REAMENAGEMENT ET MISE EN SECURITE DU PLAN D'EAU DU PORT MARINA BAIE DES ANGES

Mémoire de réponse à l'avis de la Mission Régionale d'Autorité
Environnementale (MRAe) N° 2022APPACA46/3153

septembre 2022

Figure 1 : Zoom sur les travaux effectués sur le musoir et les biocénoses à proximité

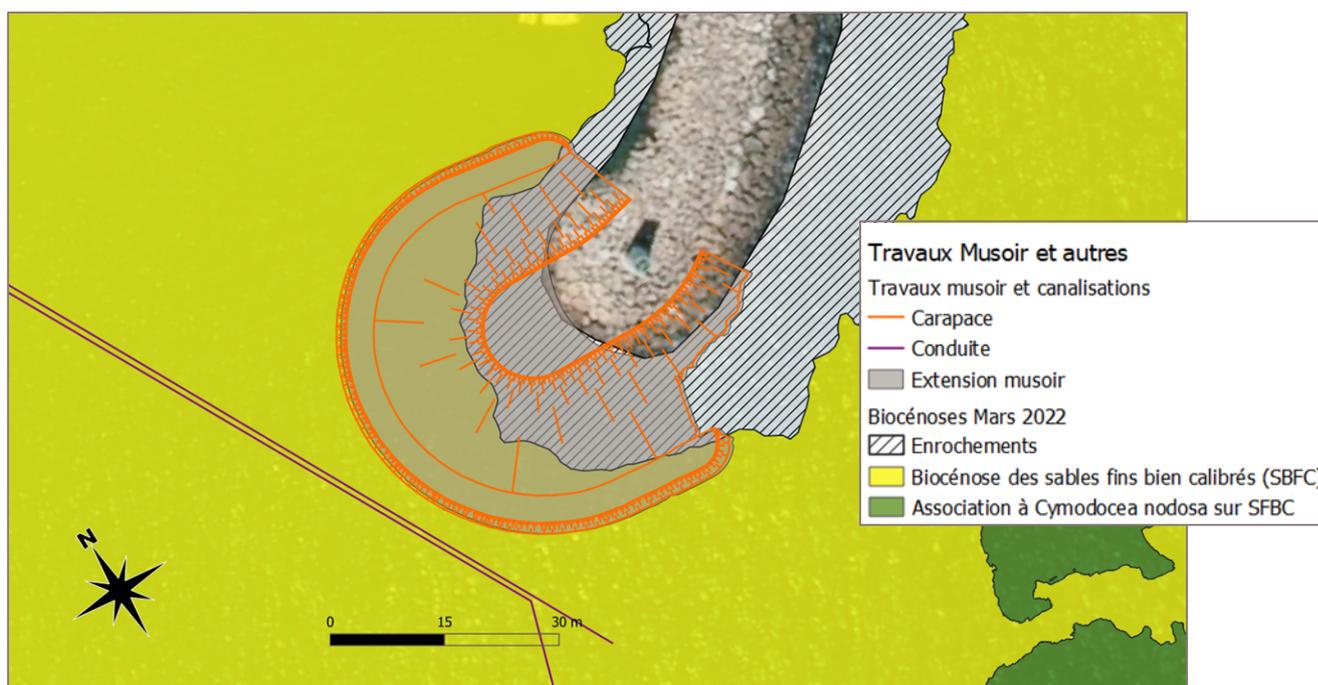
En effet, le dossier indique que l'extension du musoir de la digue du large, la création du quai d'accueil sur 54

pieux et la mise en place des ducs d'Albe représentent une emprise et un linéaire supplémentaire sur le fond marin respectivement de près de 1 000 m² et 15 ml. Or le DSF prévoit que, dans le périmètre d'une aire marine protégée (AMP), le droit d'artificialisation maximal des petits fonds côtiers sur la période 2019-2025 est de 1,75 ha. Une cible est déclinée pour chaque projet par une consommation maximale de 0,1% de ce droit suite à l'application de la séquence éviter-réduire-compenser (ERC), à compter de l'adoption de la stratégie de façade maritime (2019).

La MRAe constate que le projet, situé dans le sanctuaire Pélagos identifié comme une AMP, consomme (avec 1 000 m²) 6 % de ce droit. Ainsi, des précisions doivent être apportées sur les mesures de compensation consécutives à l'artificialisation de l'espace littoral, en application de la séquence ERC.

La MRAe recommande de compléter l'étude d'impact en explicitant l'articulation de l'ensemble du projet au regard des orientations fondamentales et des objectifs édictés par le document stratégique de façade afin de définir, si nécessaire, des mesures de compensation.

Le projet va engendrer une artificialisation supplémentaire du littoral qui sera limitée principalement à l'agrandissement de 15 m du musoir. Cet allongement entrainera un recouvrement de 970m² d'habitats de type Sables Fins Bien Calibrés **ne présentant pas de faciès à *Cymodocea nodosa***. Ce recouvrement tient compte du pied de digue du futur ouvrage et des enrochements artificiels déjà en place et matérialisés sur la carte suivante.

Plusieurs simulations numériques ont été réalisées pour permettre d'effectuer un choix raisonné et raisonnable sur la longueur de l'allongement du musoir. Le but était de déterminer la longueur permettant de protéger au mieux le plan d'eau de l'agitation, tout en limitant en maximum la destruction d'habitats et donc l'artificialisation.

Ces modalisations d'agitation notamment ont été effectuées sur 3 scénarios (CREOCEAN – Etude d'agitation et note de calcul en conditions de houles incidentes devant le port Marina Baie des Angès – avril 2021) : un allongement de 10m, un allongement de 30 m et un allongement de 10m avec le positionnement d'un tenon de 15m. Les conclusions ont été de réduire l'allongement à 15 m sans prévoir de tenon dont l'incidence sur l'agitation était nulle.

Figure 4 : Cartographie des niveaux marins actuels/horizon 2100 sur le secteur « Cœur Marina » (Porter à connaissance submersion marine, 2017)

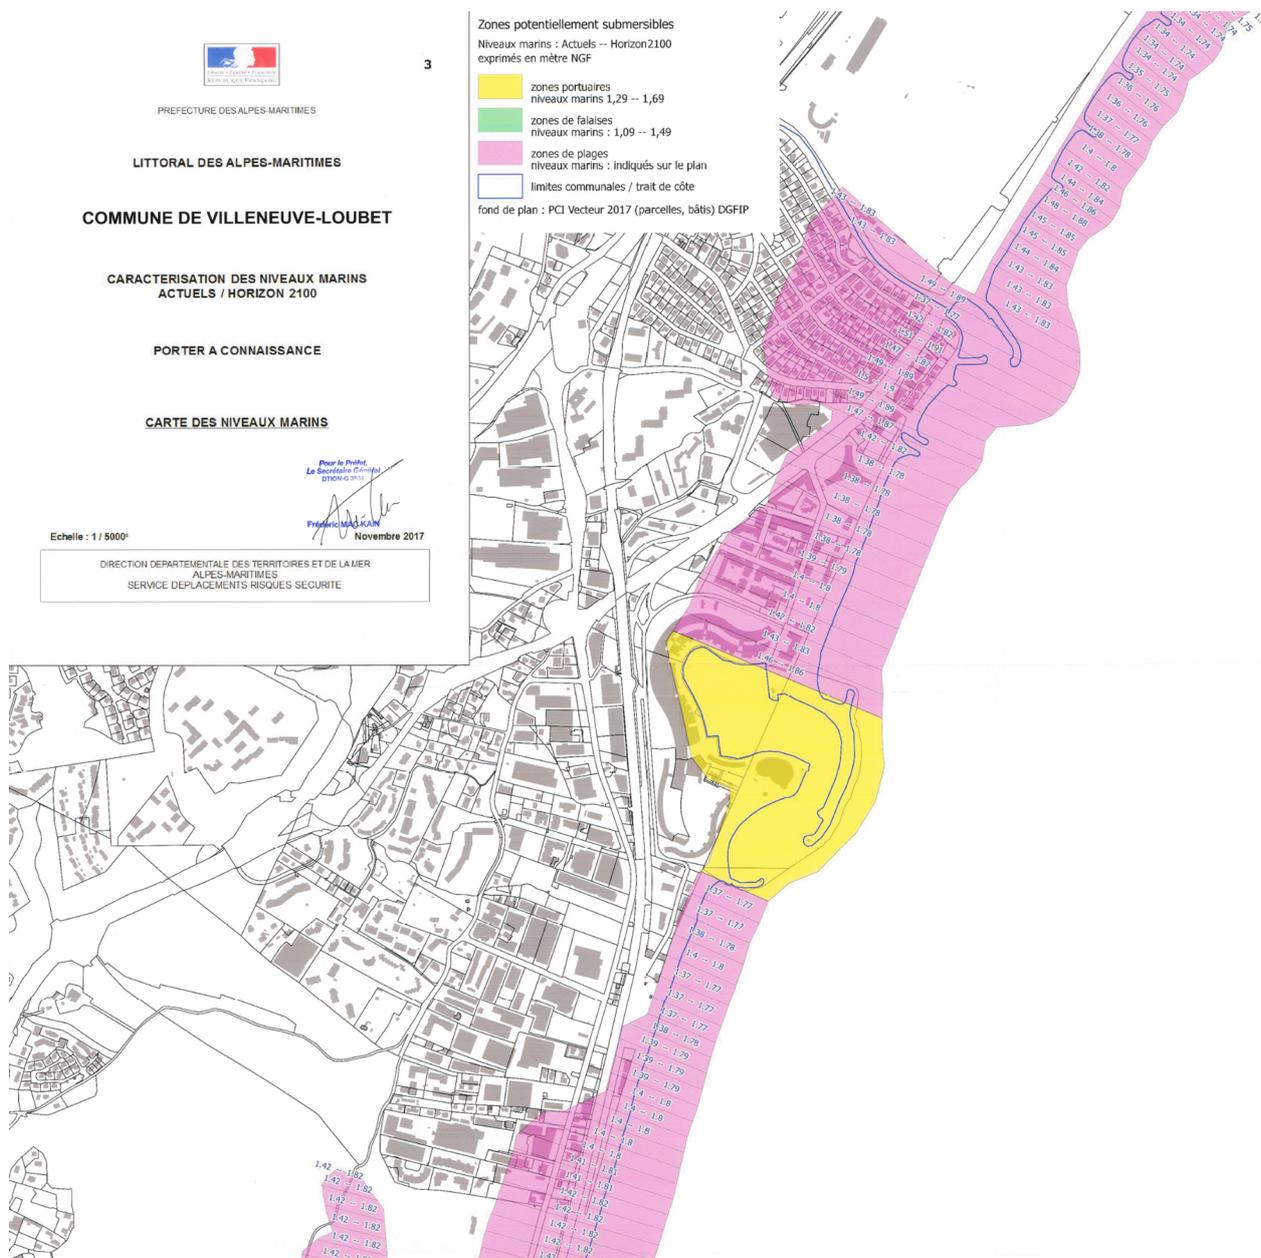
La MRAe relève que, malgré les risques identifiés, aucune analyse ne permet de justifier que le projet réduit l'exposition des personnes et des biens au risque de submersion marine. La MRAe souligne que les constructions temporaires et démontables sont également concernées (restaurant plage de la Batterie).

La MRAe recommande de compléter l'état initial afin de caractériser la vulnérabilité locale du littoral au risque de submersion marine et de justifier que le projet réduit l'exposition des personnes et des biens face à ce risque.

La cartographie du porté à connaissance concernant la submersion marine sur la commune de Villeneuve Loubet est donnée Figure 4. Pour les zones portuaires et falaises, la cote de submersion correspond à la cote du niveau statique sans la contribution des vagues. Cette cote est déterminée par addition :

Cette valeur est comprise entre **1,29 m et 1,69 m NGF** pour le secteur du port de Marina Baie des Anges.

Figure 16 : Simulation des impacts hydrauliques à l'étiage avec palplanches (BURGEAP 2021)

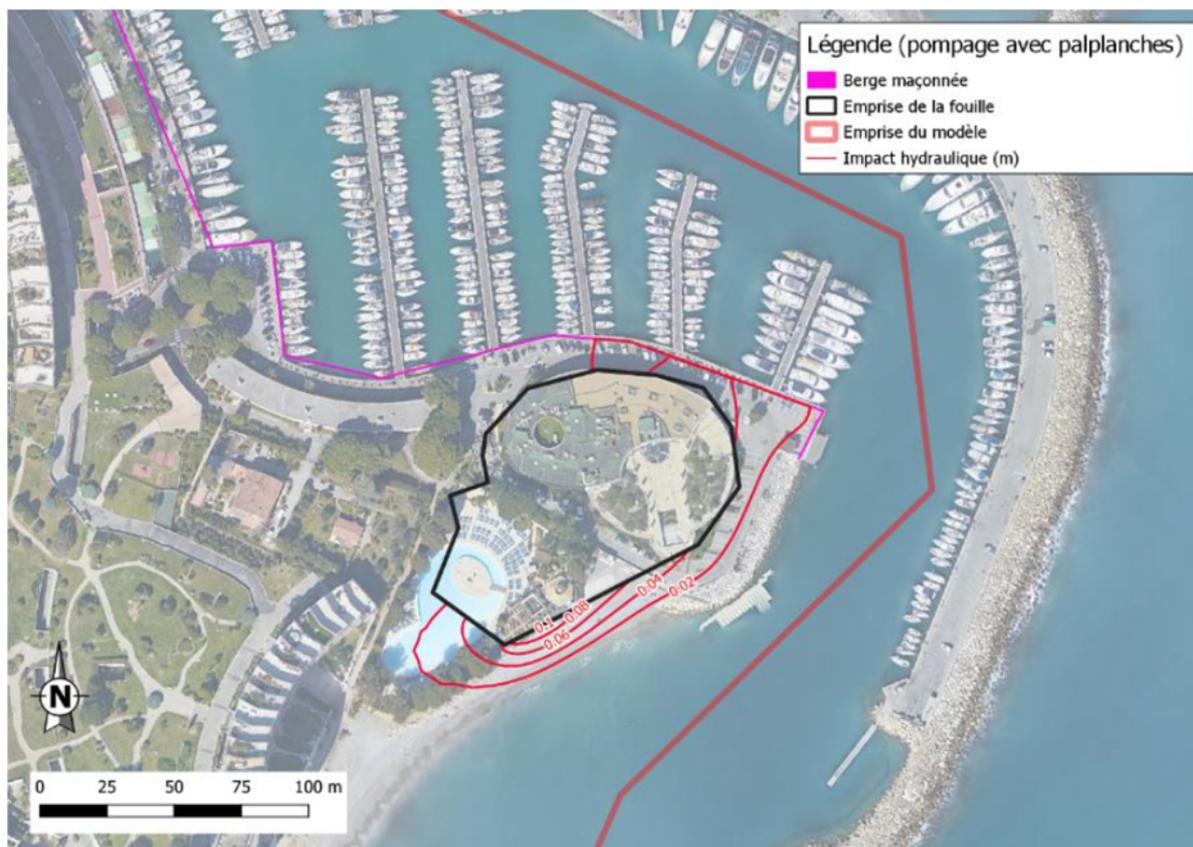
Le dossier indique également qu'en phase travaux, « Le pompage va générer un cône de rabattement qui va s'étendre au-delà de la fouille. Le rabattement est susceptible de générer un abaissement de nappe inhabituel qui peut être susceptible de générer des tassements en fonction des propriétés géomécaniques des terrains désaturés. Le risque géomécanique est maximal en situation de basses eaux. ».

Selon le dossier, l'impact hydraulique extérieur à la fouille est jugé mineur, avec seulement cinq centimètres à 350 m du projet. Toutefois, le massif de sol peut avoir un comportement et des mouvements, liés aux conditions naturelles, à l'influence des ouvrages existants ou aux travaux de mise en œuvre des ouvrages. Ce comportement est à prendre en compte pour tout projet, afin d'assurer la pérennité et le bon fonctionnement des structures environnantes.

Dans ce contexte, la MRAe souligne que les travaux de pompage mériteraient un suivi géotechnique, afin de contrôler ses effets sur les structures avoisinantes.

La MRAe recommande que l'étude d'impact du projet soit complétée par une étude géotechnique liée aux travaux de pompage et que les conclusions soient prises en compte dans la définition du projet et le suivi à effectuer.

Comme indiqué au paragraphe précédent, afin de réduire le débit et limiter l'impact sur le milieu environnant (cône de rabattement), une enceinte étanche va être réalisée.

En effet, la réalisation d'une enceinte étanche permet de réduire l'impact hydraulique extérieur à la fouille, avec seulement cinq centimètres à 8 m du projet (au lieu de 350 m du projet sans enceinte étanche). L'impact sur les structures avoisinantes est alors quasiment nul car il n'y a pas de bâtiments dans ce périmètre.

De plus, un système de surveillance topographique sera installé aux abords de l'enceinte étanche afin de contrôler les effets du pompage.
